# MAEC TECHNICAL NEWS

## No.7600-14-0210

### 7630 / 7632 グループ PWM出力機能に関する注意事項

( 1 ) 単発での更新の場合

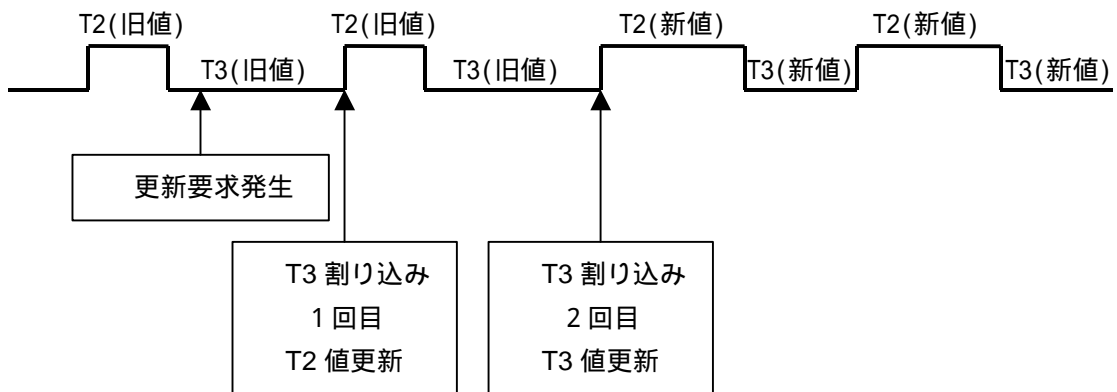
7630 / 7632 グループのタイマ2とタイマ3をPWMモードで使用する際、PWM出力中にタイマ2データ書き込み制御ビット（タイマ123モードレジスタのビット2）を“0”（ラッチ・タイマともに書き込み）に設定し、タイマ2割り込み処理ルーチン（タイマ3カウント中）でタイマ2やタイマ3の値を変更すると、タイマ値を変更したときに誤った波形が出力される場合があります。

タイマ 2 の値更新が 1 周期遅れるため、タイマ 3 の値更新はタイマ 2 更新の周期に対して 1 周期遅らせる必要があります。

タイマ 2 値及びタイマ 3 値の更新要求が発生

1 回目のタイマ 3 割り込み処理ルーチン

・ タイマ 2 値更新 (ラッチのみの更新)

2 回目のタイマ 3 割り込み処理ルーチン

・ タイマ 3 値更新

( 2 ) 毎周期更新の場合

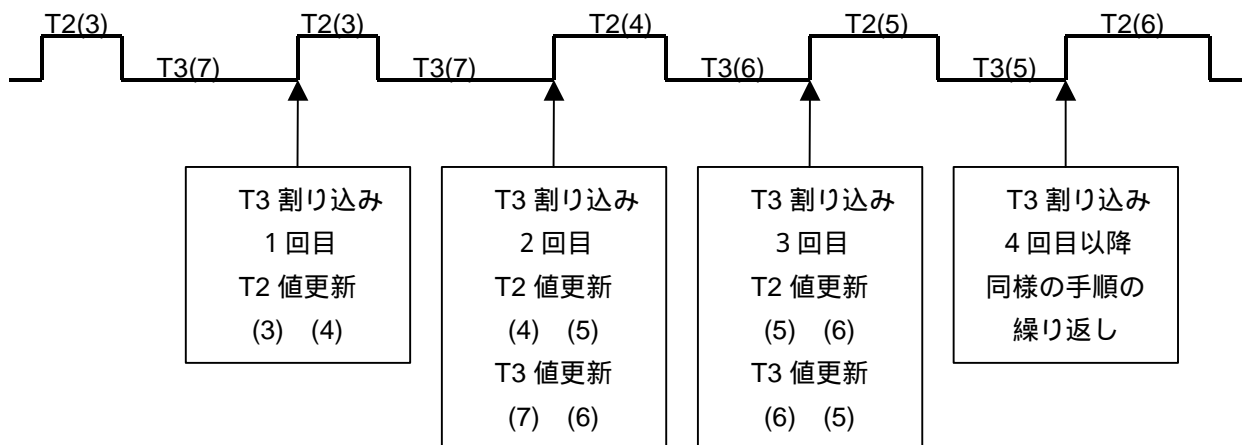
タイマ2の値更新が1周期遅れるため、タイマ3の値更新はタイマ2更新の周期に対して1周期遅らせる必要があります。

PWM周期 = 10 固定とし、初期値をタイマ2 = 3、タイマ3 = 7とした場合。

1 回目のタイマ3 割り込み処理ルーチン

- ・タイマ2 値更新 ( 3 ) ( 4 )(ラッチのみの更新)

2 回目のタイマ3 割り込み処理ルーチン

- ・タイマ2 値更新 ( 4 ) ( 5 )(ラッチのみの更新)

- ・タイマ3 値更新 ( 7 ) ( 6 )

3 回目のタイマ3 割り込み処理ルーチン

- ・タイマ2 値更新 ( 5 ) ( 6 )(ラッチのみの更新)

- ・タイマ3 値更新 ( 6 ) ( 5 )

4 回目のタイマ3 割り込み以降同様の手順で繰り返し
